PROPOSTA DE RESOLUÇÃO

Procedimento: Licenciamento de obras de edificação - Arquitetura - #G0190#

PROCESSO: 54344/2025

ASSUNTO: LICENCIAMENTO DE OBRAS DE EDIFICAÇÃO

Figura 1 - Extrato retirado da Planta de Classificação e Qualificação de solo RPDM2015 com sobreposição da proposta e Imagem retirada do Google Maps

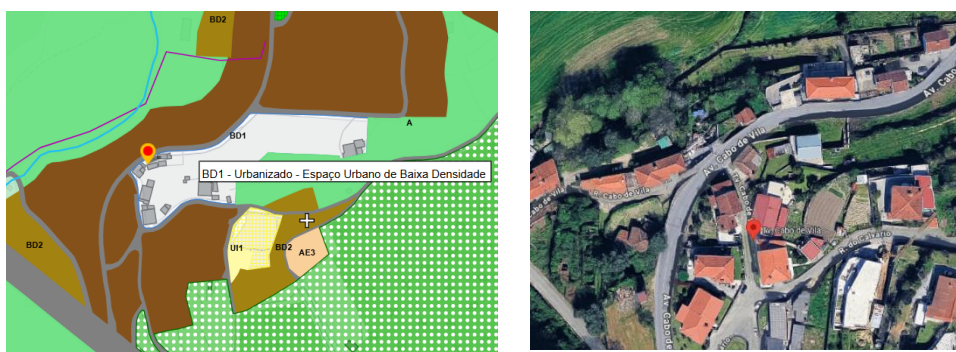
5.1.1. O prédio encontra-se em área classificada, na Planta de Classificação e Qualificação do Solo do Plano Diretor Municipal (PDM), como – **BD1 – Urbanizado – Espaço urbano de baixa densidade**, segundo o artigo 78º do RPDM.

5.1.2. O local encontra-se em Área de Sensibilidade Arqueológica.
